## Wettbewerb für den Neubau der Kantonalsbank in Schaffhausen.

Die Darstellungen auf Seite 206 und 207 dieser Nummer geben den mit dem II. Preise ausgezeichneten Entwurf wieder. Kennzeichen: Frauenkopf mit Wappendiadem (gez.). Sein Verfasser ist Architekt Albert Meyer in Lausanne. Bezuglich der Beurteilung der dargestellten Entwürfe sei auf das Gutachten des Preisgerichtes verwiesen, dessen zweiter Teil hier folgt:

### Bericht des Preisgerichtes.

Südfassade. — Masstab 1 : 200.

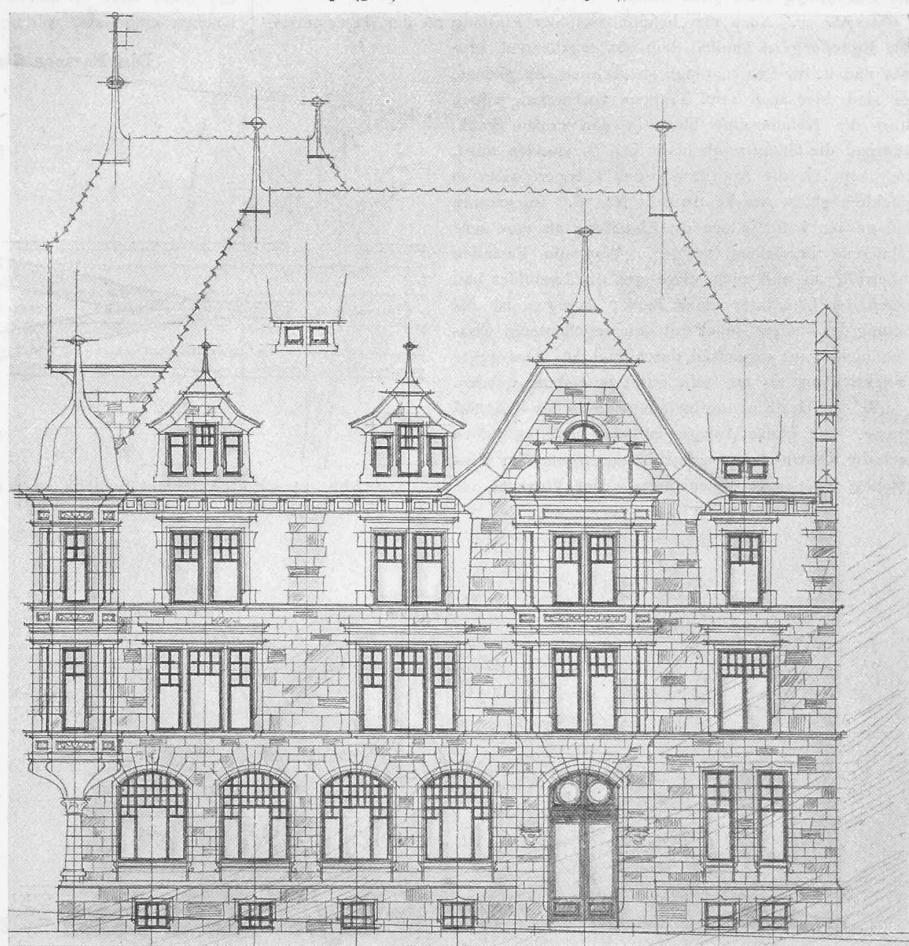
Obwohl die Grundrisse ziemlich gleichwertig sind, wurde doch einstimmig beschlossen Nr. 76. in erste und in Nr. 77 zweite Linie zu stellen. Die Treppenanlage von Projekt Nr. 76 muss derjenigen von Nr. 77 vorgezogen werden, ebenso die Fassaden.

I. Preis Nr. 76. Motto: «Frühlingshoffen», Herr Arnold Huber in Zürich.  
II. » » 77. » Frauenkopf mit Wappendiadem (gez.), Herr Albert Meyer in Lausanne.

Grundriss vom Erdgeschoss. — Masstab 1 : 300.

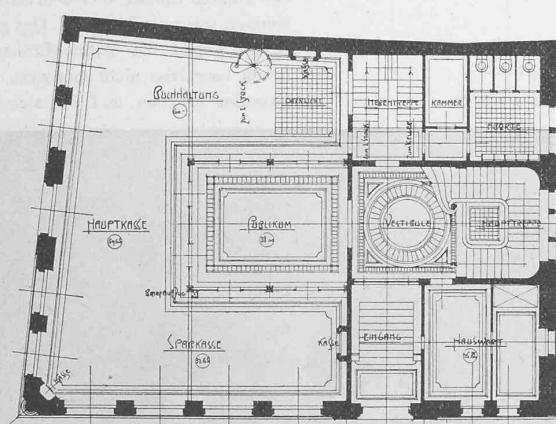
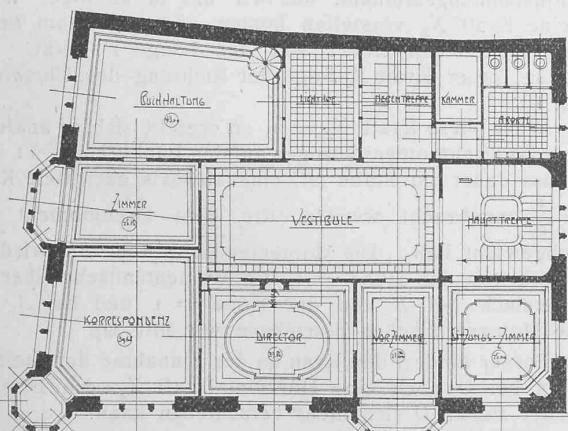
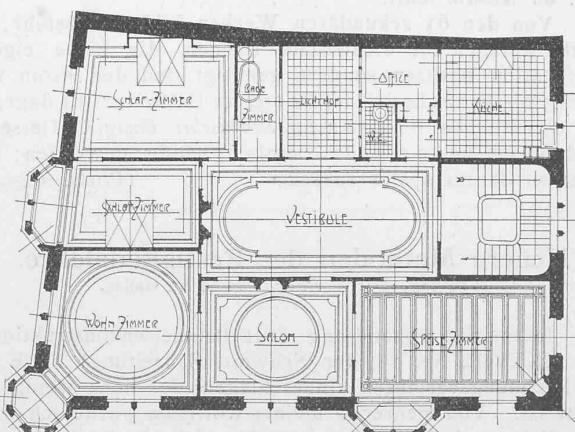
**Nr. 77.** Auch hier befindet sich der Eingang an der Bogenstrasse. Die Einteilung ist ähnlich dem vorhergehenden Projekt und ist die Kassenanlage so ziemlich die gleiche. Es sind hier auch zwei Treppen vorhanden, jedoch führt die Nebentreppen bloss in den ersten Stock, während die Haupttreppe bis in den Dachboden führt, überhaupt ist die Anordnung der Treppen nicht so glücklich gelöst wie bei Projekt Nr. 76. Im grossen und ganzen kann jedoch die Einteilung als eine sehr gelungene bezeichnet werden. Was die Fassaden anbetrifft, so sind auch diese gut durchgebildet und haben den Charakter einer Bank; dagegen ist die Lösung der beiden Giebel mit den angedeuteten Risaliten nicht ganz organisch durchgebildet. Das ganze Projekt kann als ein sehr gutes bezeichnet werden.
